En los siguientes subpuntos se dará explicación a las **segunda Aclaraciones** requeridas por el Ministerio de Ambiente, por medio de la Nota N° DEIA-DEEIA-AG-0167-3107-2023, de 31 de julio de 2023

PROYECTO: HACIENDA LAS ROSAS.

Respuesta a la Nota N° DEIA-DEEIA-AG-0167-3107-2023

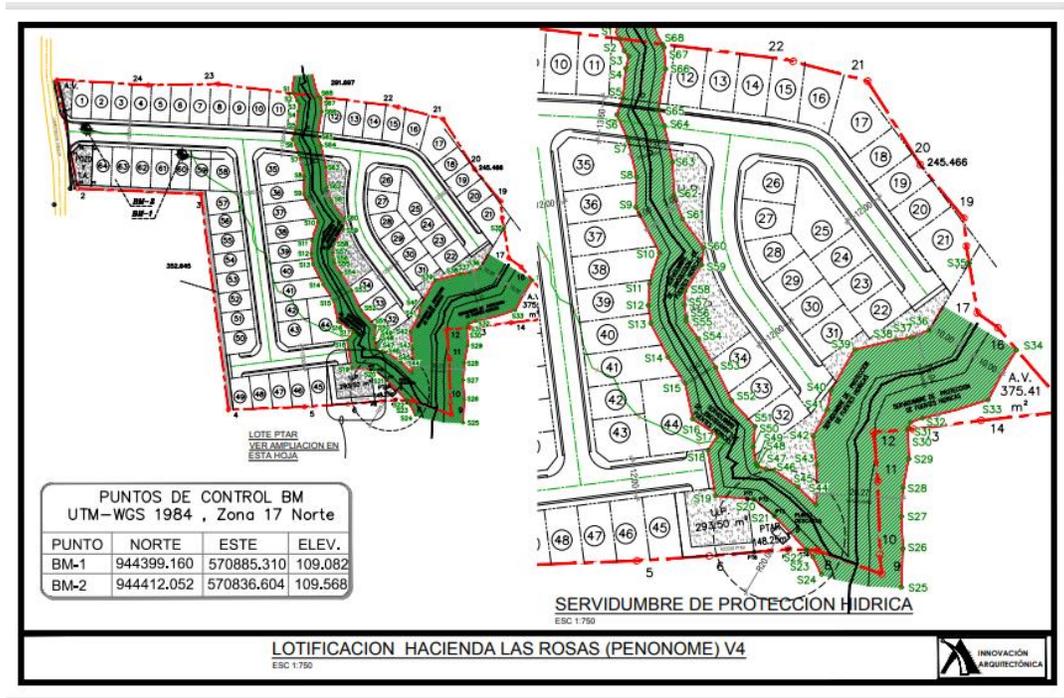
A. Integrar dentro del concepto del proyecto, el cumplimiento del artículo 23 de la Ley 1 del 3 de febrero de 1994.

Adjuntamos a esta comunicación un plano detallado que muestra las coordenadas del nacimiento de la quebrada, el radio de protección requerido, la distancia entre este punto y el polígono del proyecto, así como la ubicación del sistema de tubería doble y su relación con el afluente de escorrentía. Estos documentos validan nuestra conformidad con las disposiciones legales y demuestran nuestra responsabilidad en el manejo del agua.

En cuanto a los niveles de terracería, hemos establecido que estos se sitúen 1.50 metros por encima del Nivel de Aguas Máximas, es decir, a 2.32 metros desde el fondo de la Quebrada Sin Nombre y 2.19 metros desde el fondo del afluente por escorrentía superficial, considerando un periodo de retorno de 50 años. Los niveles adecuados de terracería se encuentran entre las cotas 97.62 m y 100.25 m para la quebrada, y entre las cotas 98.04 m y 103.40 m para el afluente.

Plano de lotificación y dejando la protección de la fuente aportado por la promotora ver detalles más en digital

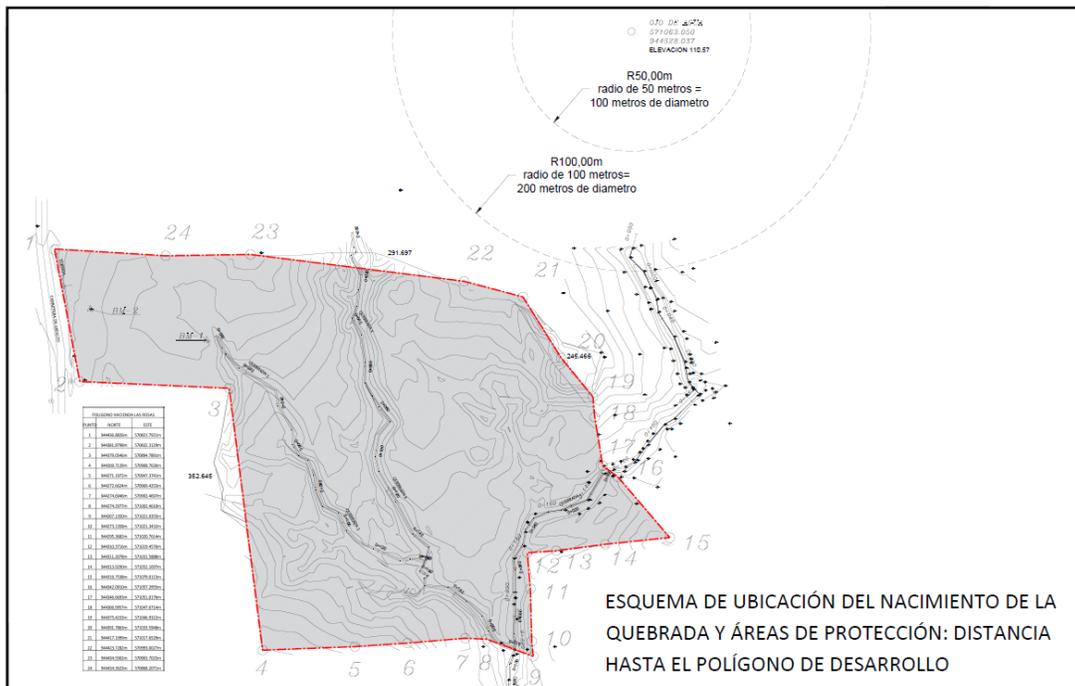
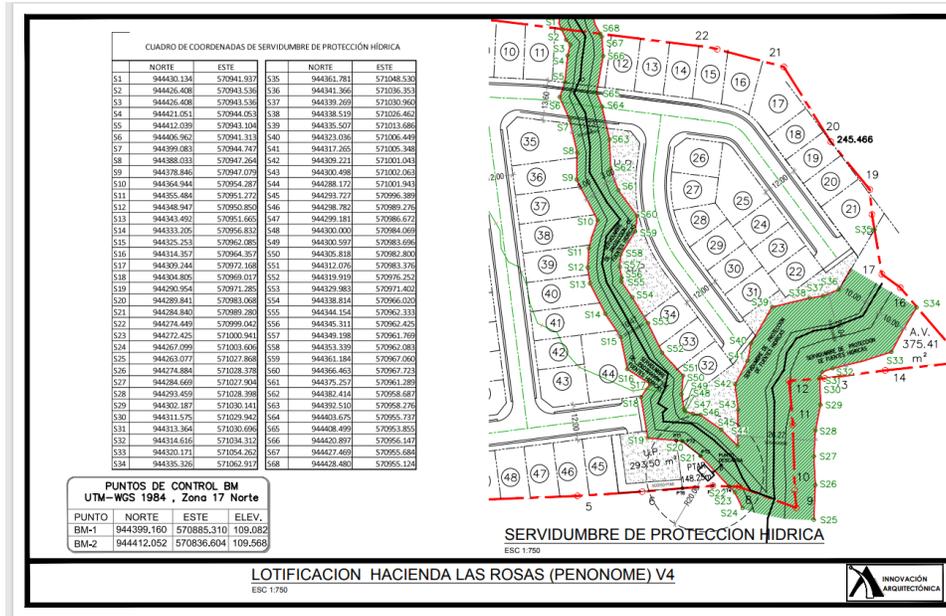
B- Presentar plano donde se delimite las superficies de protección de las fuentes hídricas y los bosques de galería, coordenadas (Datum de referencia) de dichas superficies de protección, en disposición a la Ley Forestal.

Ver plano adjunto

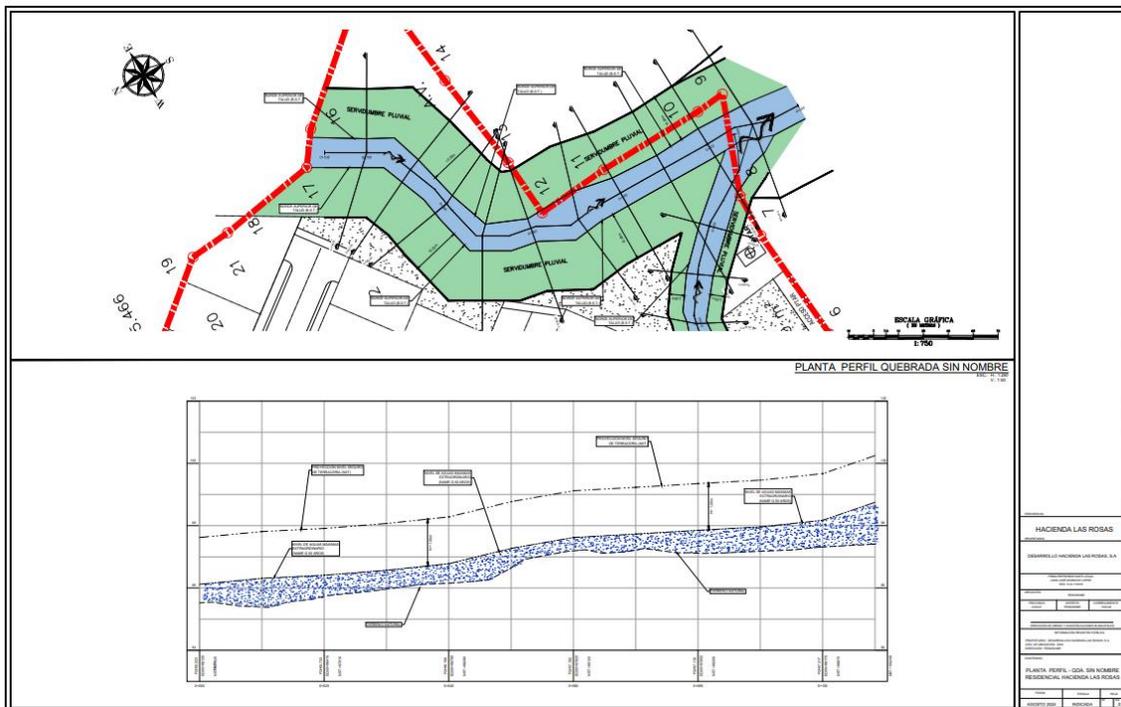
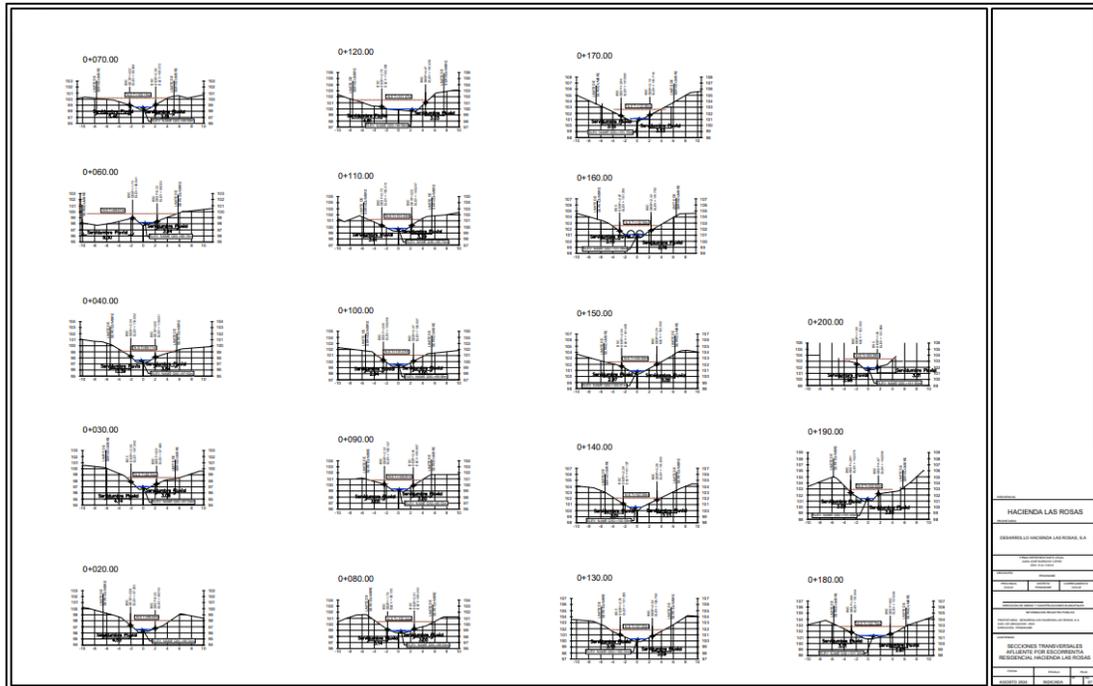
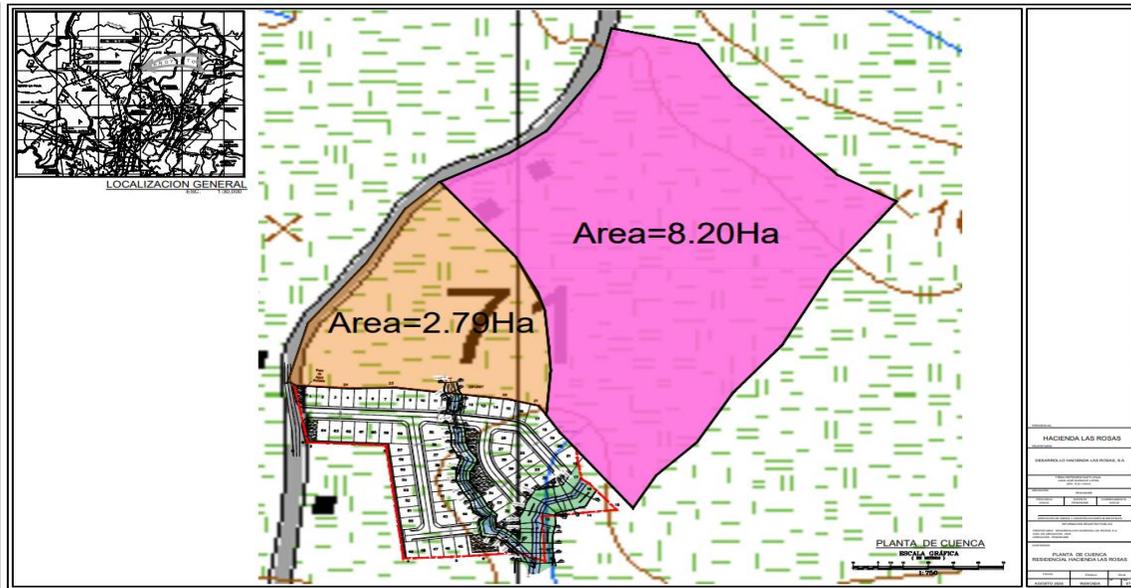
II. Justificar de manera técnica y social las obras que se requieren realizar en las quebradas sin nombre de acuerdo a la Resolución No. DM-0431-2021 de 16 de agosto de 2021, pues la canalización, desvío, relleno, enterramiento o entubamiento de fuentes hídricas solo serán consideradas si el objeto es prevención de riesgos ante inundaciones o similar, construcción de paso o vías de comunicación.

1. **Prevención de Riesgos Ante Inundaciones:** La instalación de las tuberías de hormigón reforzado y el sistema de cabezales están diseñados para gestionar adecuadamente el flujo de la escorrentía superficial que atraviesa el polígono. Este diseño es crucial para:
 - **Reducir el Riesgo de Inundaciones:** La escorrentía superficial puede causar acumulación de agua que podría resultar en inundaciones si no se maneja adecuadamente. La canalización a través del sistema de tuberías garantiza que el flujo de agua sea dirigido de manera controlada, minimizando el riesgo de inundaciones en las áreas residenciales y de infraestructura del proyecto.

- **Protección de la Infraestructura:** Al canalizar la escorrentía superficial, se protege la integridad de la calle principal del proyecto y otras infraestructuras, evitando posibles daños estructurales y erosión del terreno.

2. **Construcción de Paso o Vías de Comunicación:** El sistema de tuberías se ha diseñado también como parte de la infraestructura necesaria para la construcción y mantenimiento de la calle principal del proyecto, que atraviesa el área donde se encuentra la escorrentía superficial. *Esto asegura que:*

Continúa Funcionalidad de la Vía: La tubería doble permite el paso del flujo de agua sin interferir con el uso y acceso de la calle principal, garantizando su funcionalidad y seguridad para los usuarios.

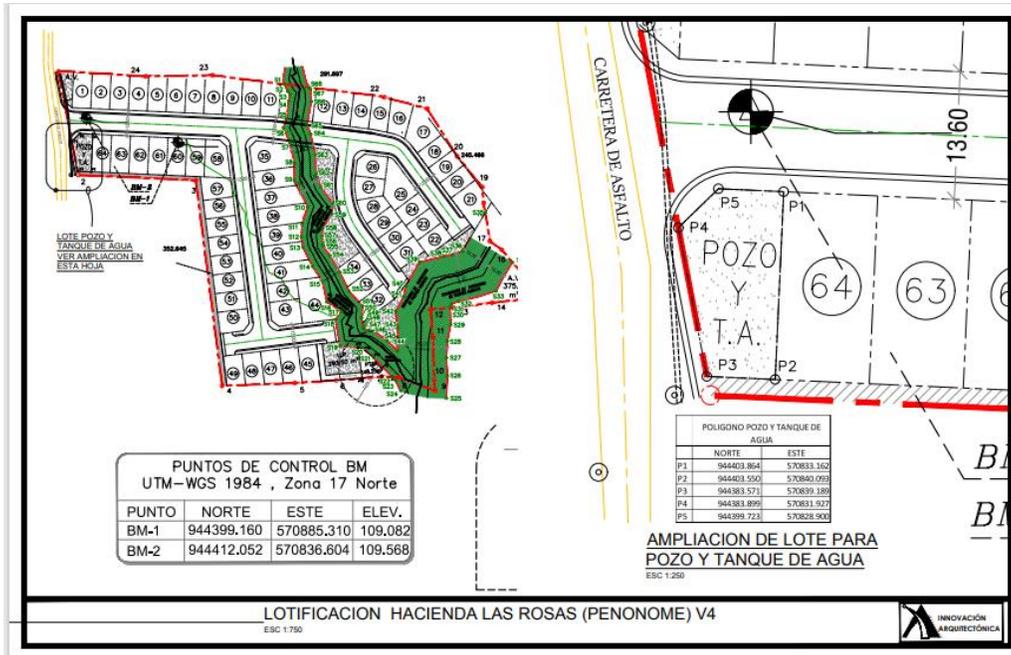
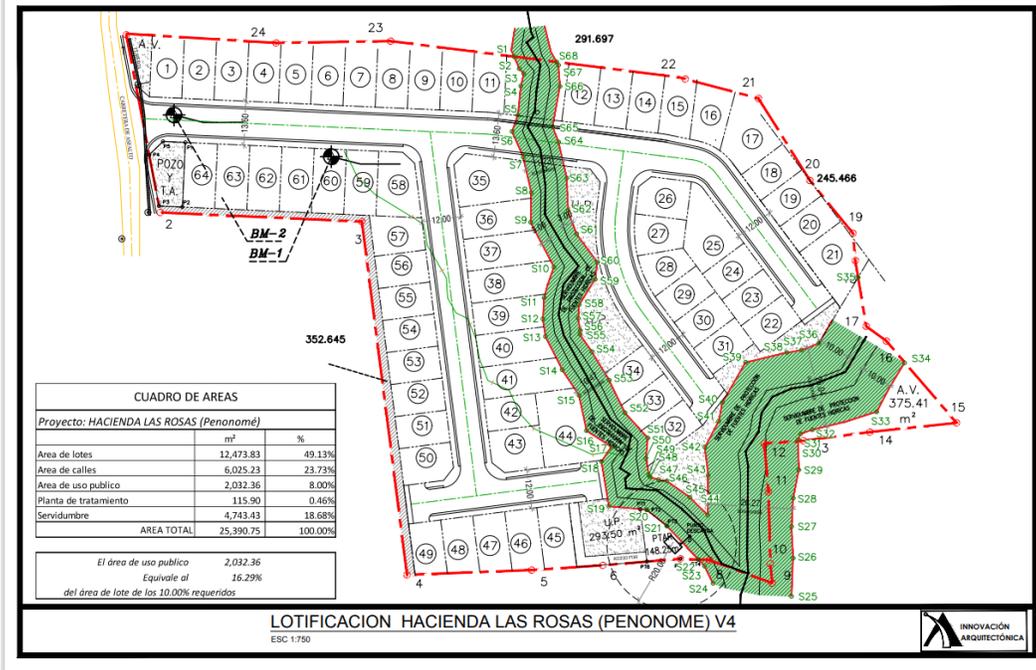
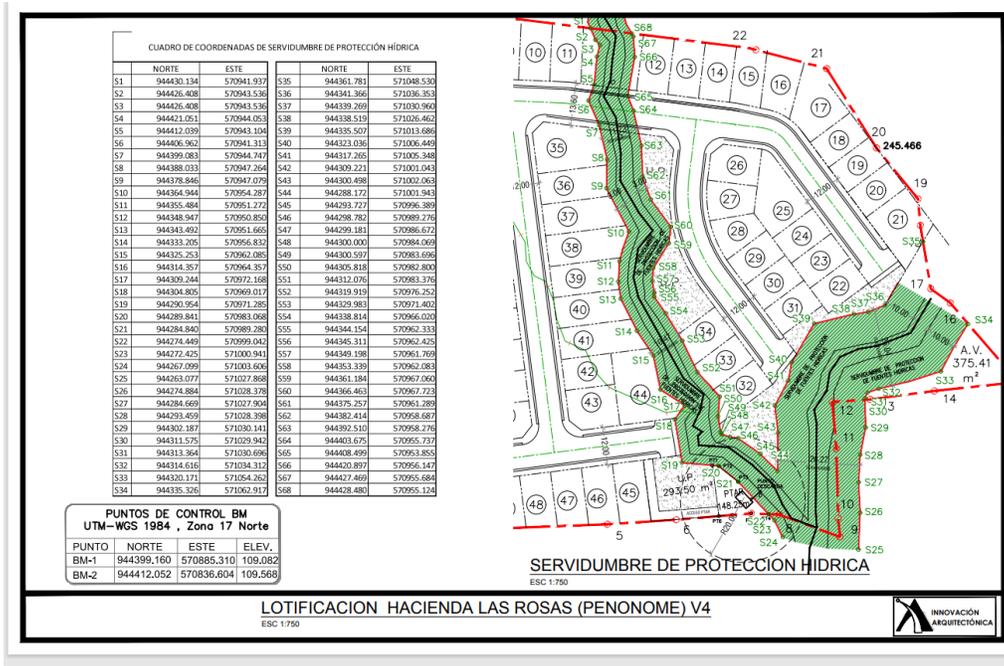
d. En referencia a la respuesta del literal “a” y al área del polígono del proyecto, presentar desglose de las superficies que serán desarrolladas y las que deben ser destinadas para conservación, conjuntamente adjuntar las coordenadas de ubicación (con Datum de referencia) de las superficies antes señaladas, detallar mediante plano y actualizar la descripción del proyecto.

Se desglosa las áreas de lotificación, área de protección y áreas de servidumbre

Cuadros de áreas		
Proyecto: HACIENDA LAS ROSAS (Penonomé) V3		
áreas	M ²	%
Área de lotes	12,473.83	49.60 %
Áreas de calles	6,025.23	25.42 %
Áreas de uso publico	2,032.36	9.04 %
Planta de tratamiento	115.90	1.42 %
servidumbre	4,743.43	14.52 %
AREA TOTAL	25,390.75	100 %
Área de uso público 2,032.36		
Equivale 16.29 % del área de lote de los 10% requeridos
